大間原子力発電所審査資料	
資料番号	OM1-CA132-R00
提出年月日	2020年9月25日

大間原子力発電所  
敷地の地質・地質構造  
(コメント回答 その12)

# 指摘事項

No.	項目	指摘時期	コメント内容	掲載箇所	
				本編資料	補足説明資料
S2-142	dF断層系	第893回審査会合 2020年8月28日	<p>海域のdF断層系を陸域と同じdF断層系として評価すること、dF断層系は後期更新世以降の活動はないと評価され、震源として考慮する活断層に該当しないとの考えは理解した。ただし、以下の内容について記載を適正化すること。</p> <ul style="list-style-type: none"> <li>海域のdF断層系の変位センスについて、複合面構造により評価し、P面とR<sub>i</sub>面の交角が、水平断面では小さいことから、鉛直成分の変位センスが主体であるとの説明であり、CT画像もそう見える。P面とR<sub>i</sub>面の交角の具体的な値やばらつきの考え方について、口頭で説明した内容を明記すること。</li> <li>海域のdF断層系と陸域のdF断層系の走向は、海陸境界部付近において、ほぼ同じような方向であることから、同じ断層系である。但し、海陸境界付近から離れた範囲では、ぶれてくることが確認されるという説明であった。説明内容は理解するものの、このような走向の変化に関する考え方について、口頭で説明した内容を明記すること。</li> <li>dF断層系は総じて「南側落下の正断層センスが卓越する断層」とされているが、個別に見ると、傾斜方向の関係から逆断層センスのものも存在するとの説明であり分かり難い。「南側落下の縦ずれセンスが卓越する断層」等、記載を適正化すること。</li> <li>評価フローやまとめでは、分布、変位センス、性状を区分・整理し説明しているが、海域のdF断層系の検討において、分布・性状に変位センスや傾斜方向が入っている等、分かり難い記載がある。整理のうえ記載を適正化すること。</li> </ul>	1-17, 2-2, 2-4~2-41, 2-43, 2-44, 2-69	2-19~2-24
S2-143	dF断層系	第893回審査会合 2020年8月28日	<p>dF-a断層の想定延長部と大畑層の関係において、大畑層中の褐色の部分について、褐色礫と説明されたが、本日提示された資料では礫と判断できない。礫であると主張するのであれば、ボーリングコアの拡大写真やスケッチを提示し説明すること。</p>	2-51, 2-58	2-67~2-76

海域のdF断層系の検討(8/20): 2) 海域のdF断層系の変位センス等の特徴(1/10)  
検討方針

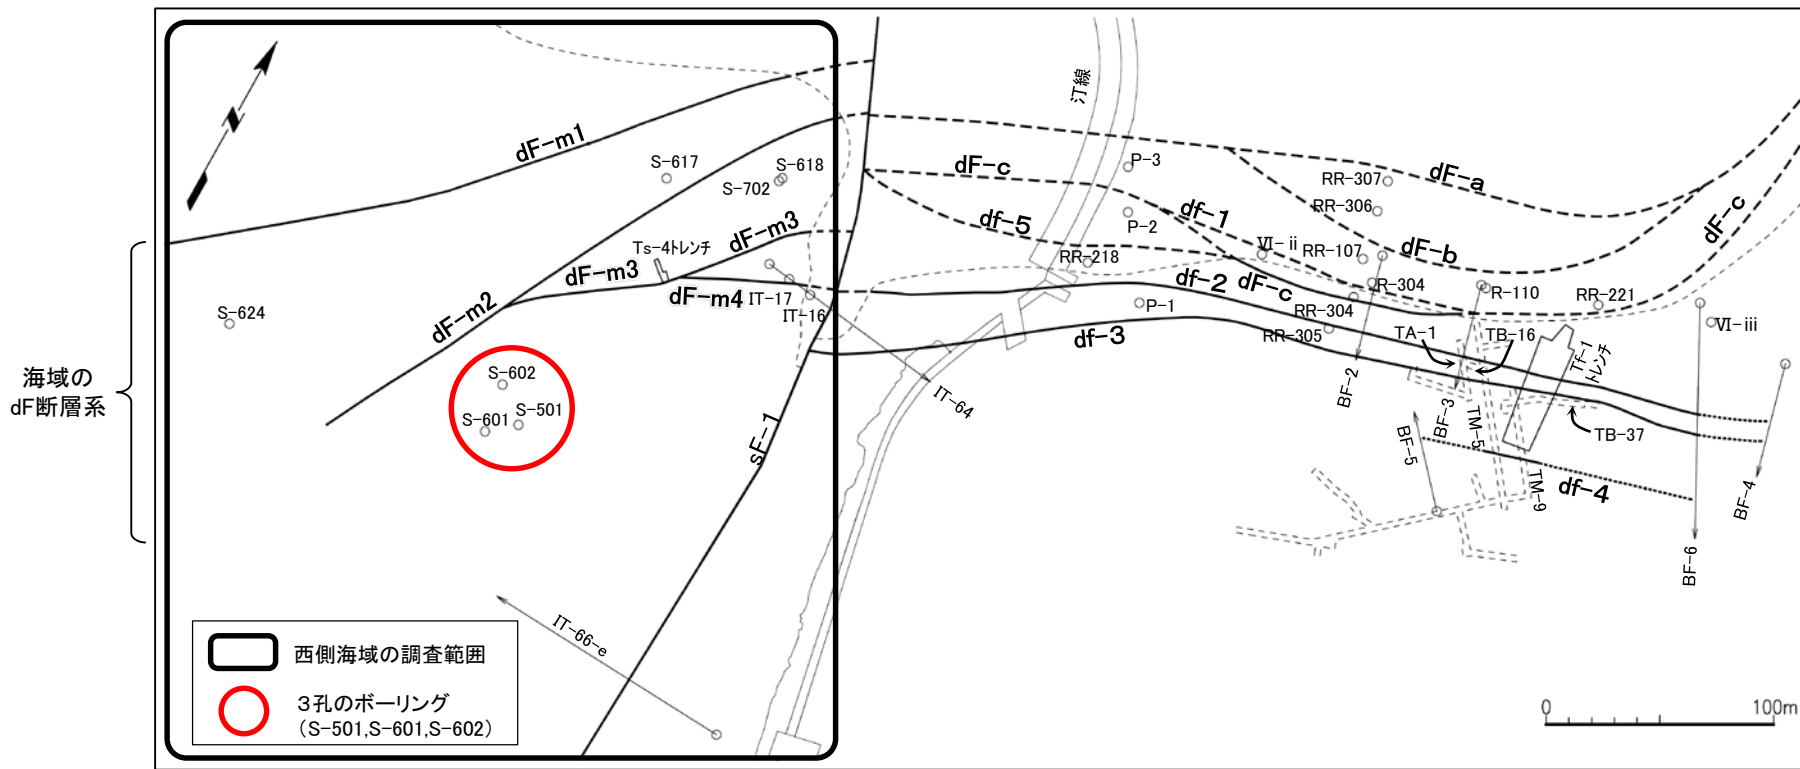
前回会合において口頭で説明した、海域のdF断層系の変位センスを複合面構造の交角により評価すること、dF断層系は海陸境界付近から離れた範囲では走向が変化することの考え方を明記する。さらに、正断層センスや逆断層センスの変位センスの表現を縦ずれセンスに統一するとともに、評価フロー、まとめ等における分布、変位センス及び性状の区分を分かり易い表現に整理する。これらの記載を適正化した内容について説明する。

コメントNo.S2-142

海域のdF断層系の①変位センス及び②傾斜方向を整理し、1)の陸域のdF断層系の①変位センス及び②傾斜方向(P.2-23参照)と比較することにより、海域のdF断層系は陸域のdF断層系と同様の特徴を有することを確認する。

2.2.1 dF断層系の分布・変位センス・性状(27/35)

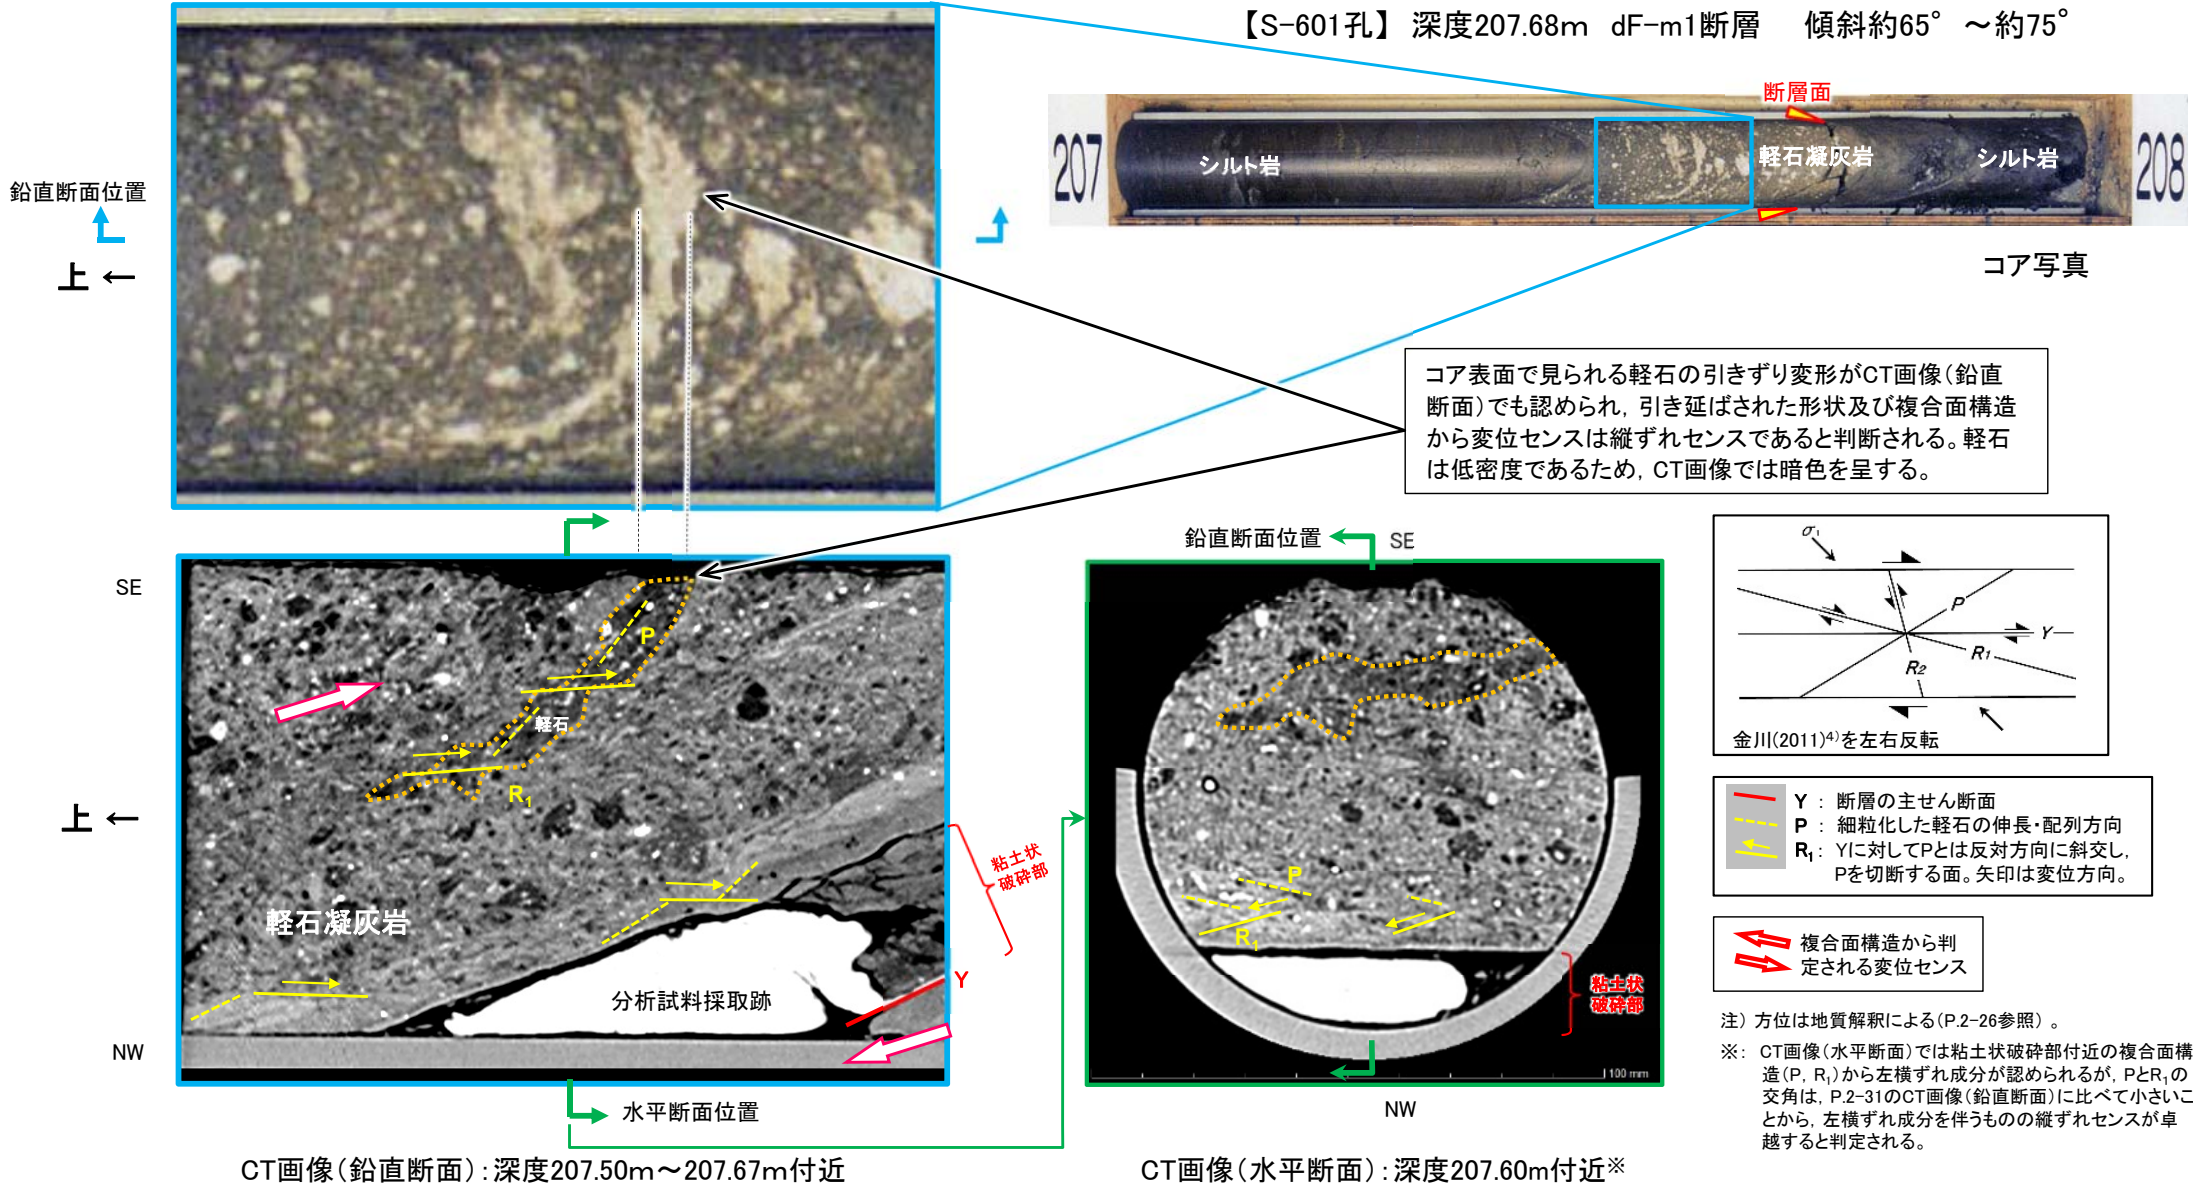
コメントNo.S2-142

### 海域のdF断層系の検討(15/20): 2) 海域のdF断層系の変位センス等の特徴(8/10)

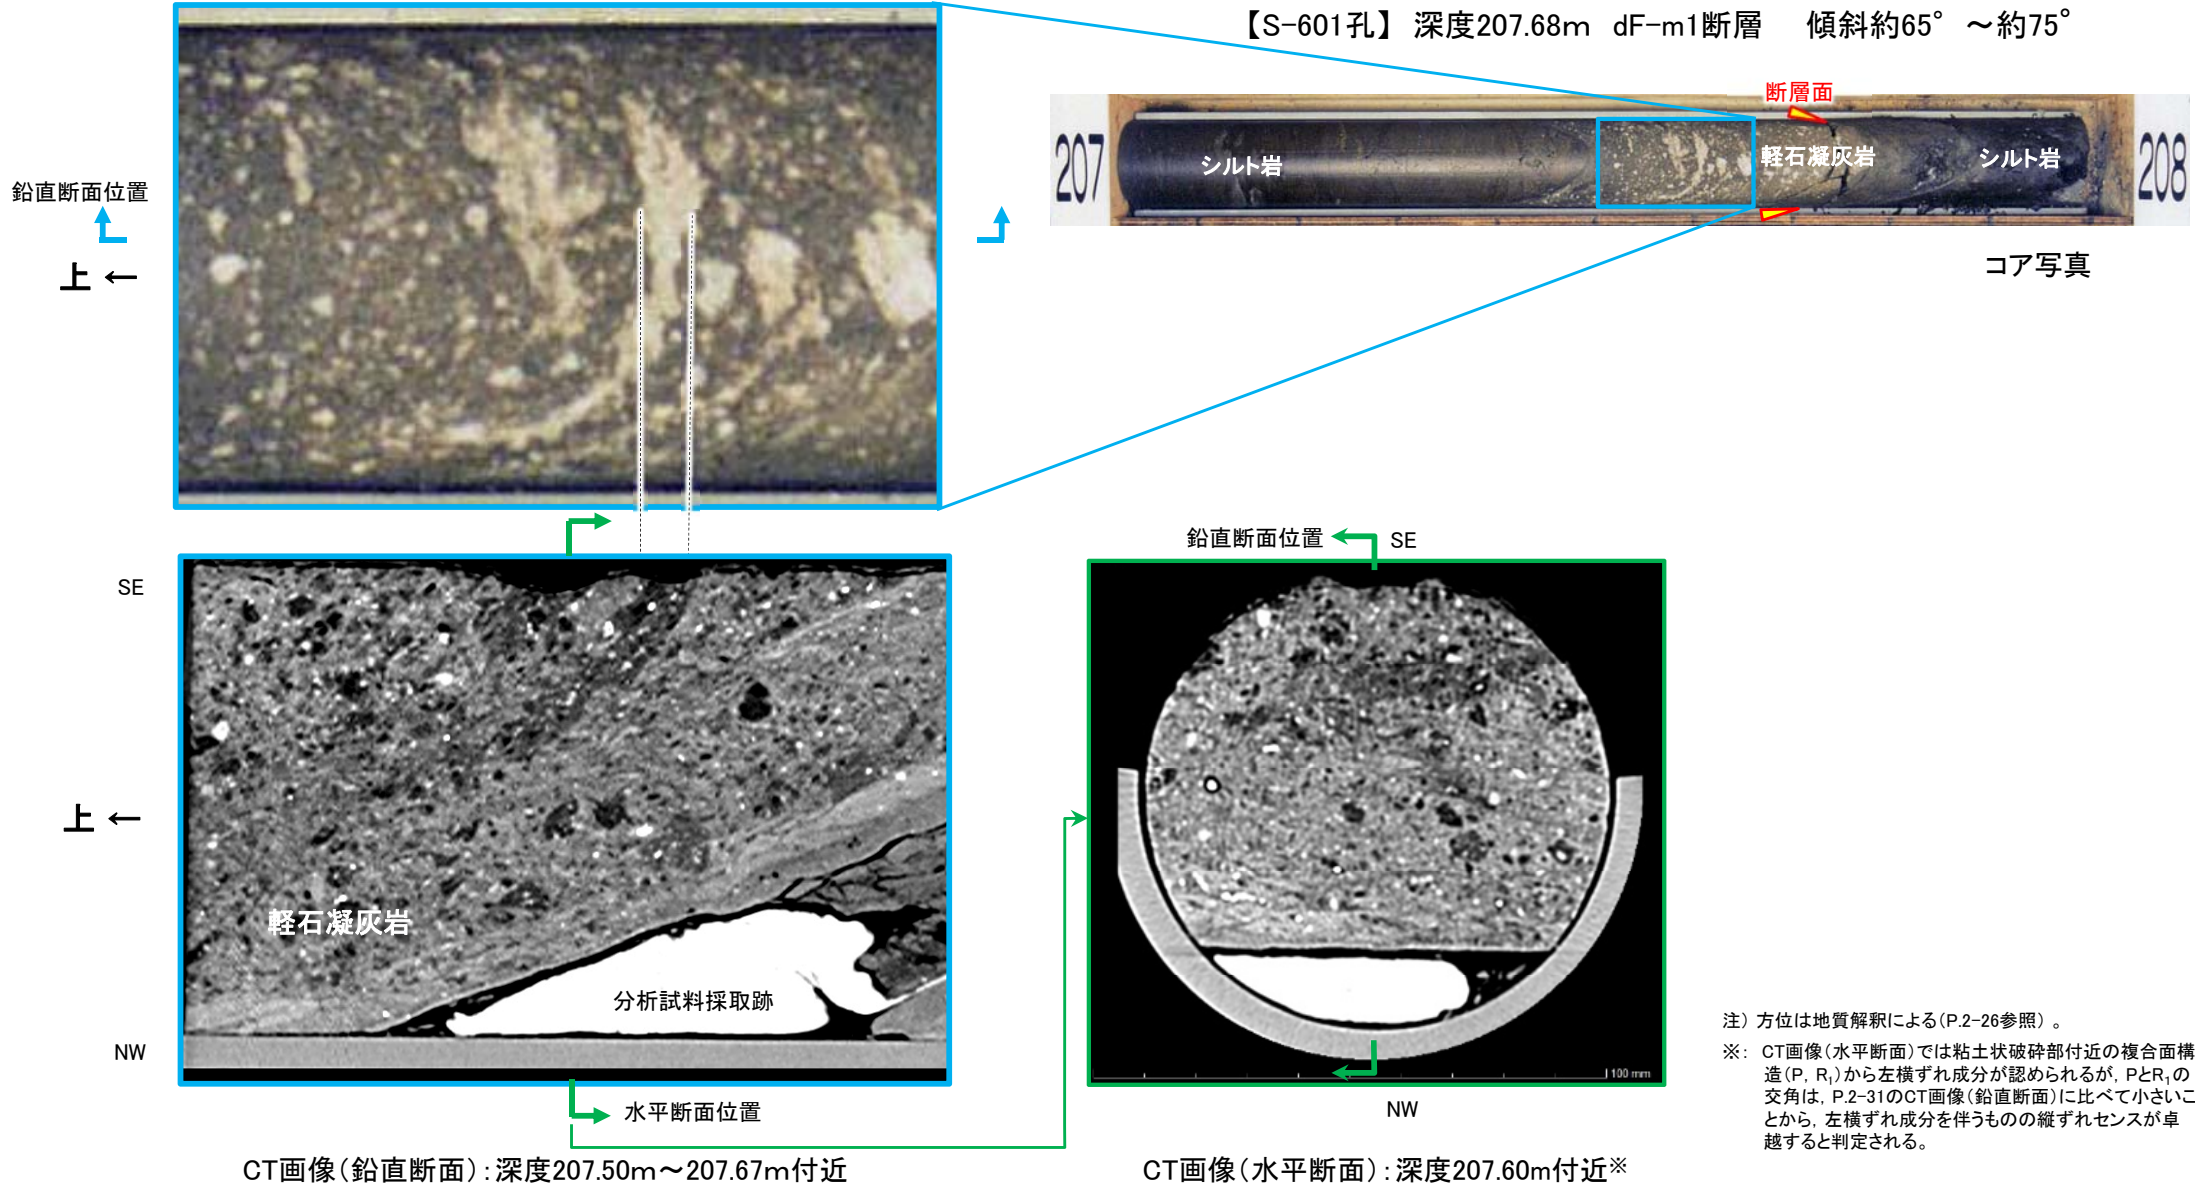
コメントNo.S2-142

## 上載地層法による活動性評価(7/21): dF-a断層と大畑層の関係(7/14):

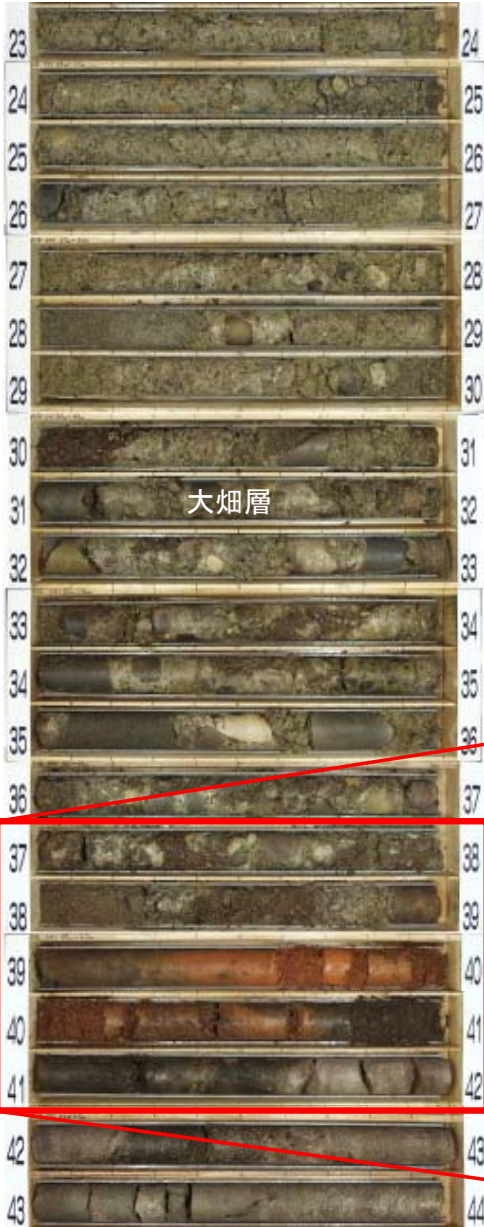
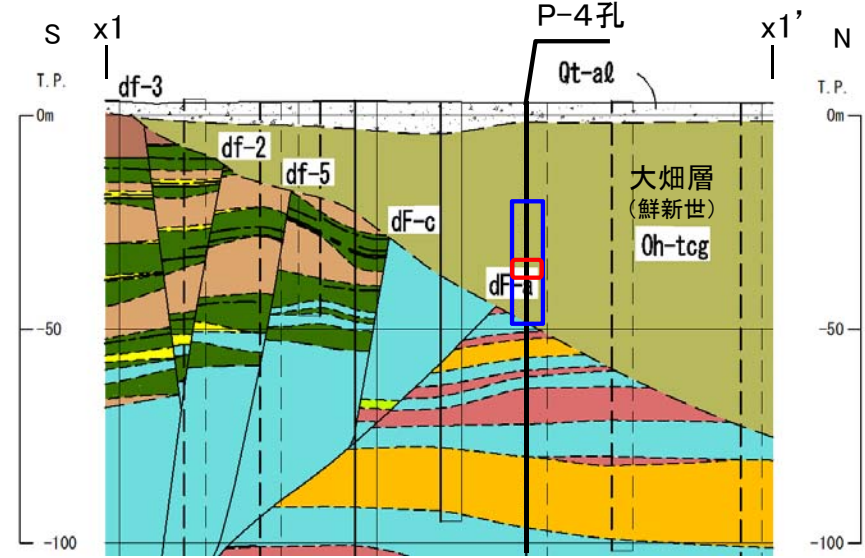
dF-a断層の想定延長部と大畑層の関係において、大畑層中の褐色の部分が礫であることを、ボーリングコアの拡大写真により褐色礫の詳細性状を示して説明する。

コメントNo.S2-143

- R-904孔では、dF-a断層の想定延長部(5m区間)を含む30mの区間※において、大畑層の凝灰質礫岩中には、破砕部や礫の一定方向の配列等の断層を示唆する性状は認められない。大畑層の凝灰質礫岩は固結度が低く部分的に砂状を呈するが、断層を示唆するせん断面、粘土状破砕部等は認められない。
- dF-a断層を挟んだ両側で大畑層の基底面に南側落下の断層を示唆する形状が認められないこと(P.2-49, 2-50参照)、上記のとおり大畑層内に断層を示唆する性状が認められないことから、dF-a断層は後期更新世以降の活動はないと判断される。

### 上載地層法による活動性評価(12/21): dF-a断層と大畑層の関係(12/14): 大畑層中の褐色礫の分布・性状(2/3) 褐色礫の分布

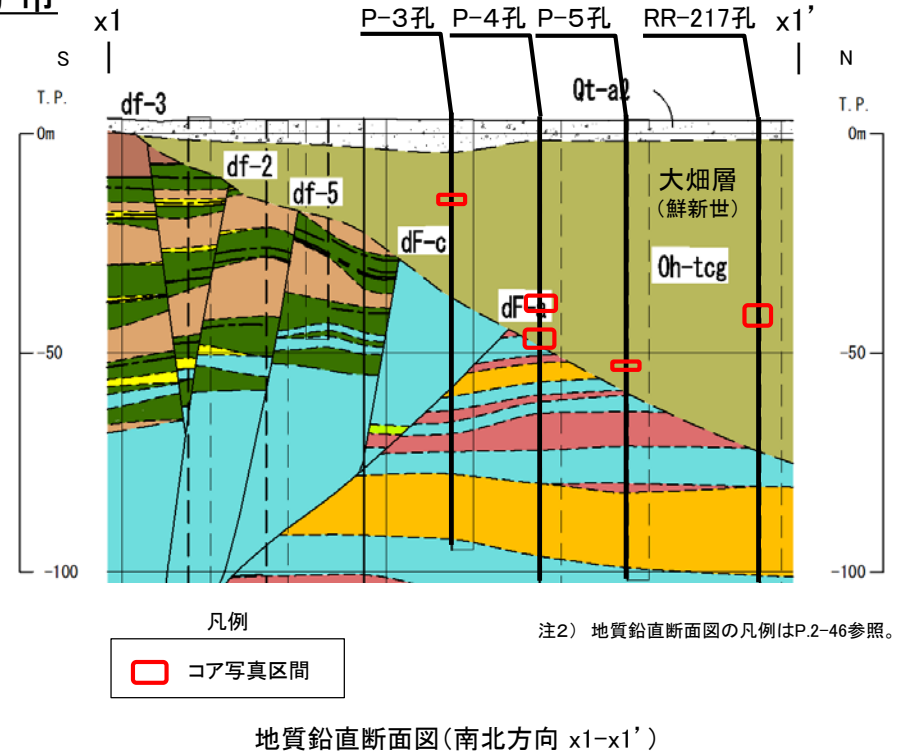
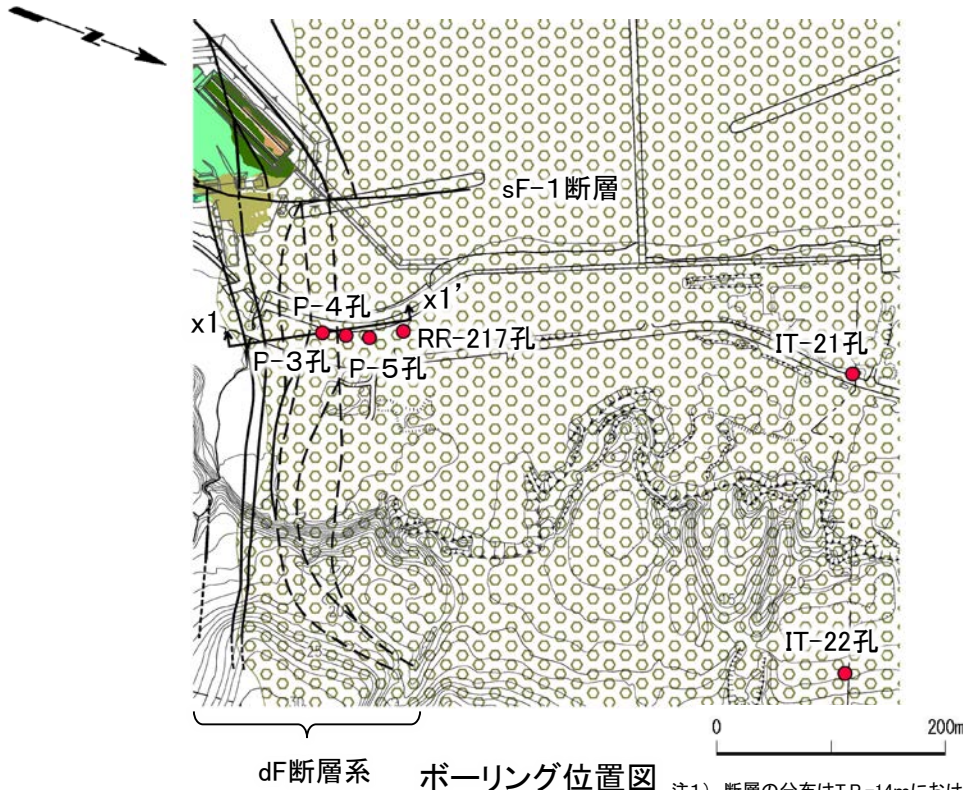
df-a断層の想定延長部の一部に軟質な褐色礫が分布するため(P.2-51参照), df-a断層の想定延長部以外の大畑層中の褐色礫の分布・性状と断層との関係を検討する。

- 敷地北側に分布する大畑層は、主として凝灰質礫岩から成り、径数mm~数mの様々な岩種の亜円礫~角礫を含む。礫は火山碎屑岩やデイサイト等から成り、散点的に褐色を呈する火山碎屑岩礫を含む。
- 大畑層中には、平面的に断層から約400m離れた敷地北側のIT-21孔及びIT-22孔、並びにx1-x1'断面のdf-a断層の想定延長部以外のP-3孔, P-4孔, P-5孔及びRR-217孔にも、df-a断層の想定延長部付近のP-4孔深度40m付近(P.2-51参照)と同様に、褐色礫が分布する(P.2-58参照)。
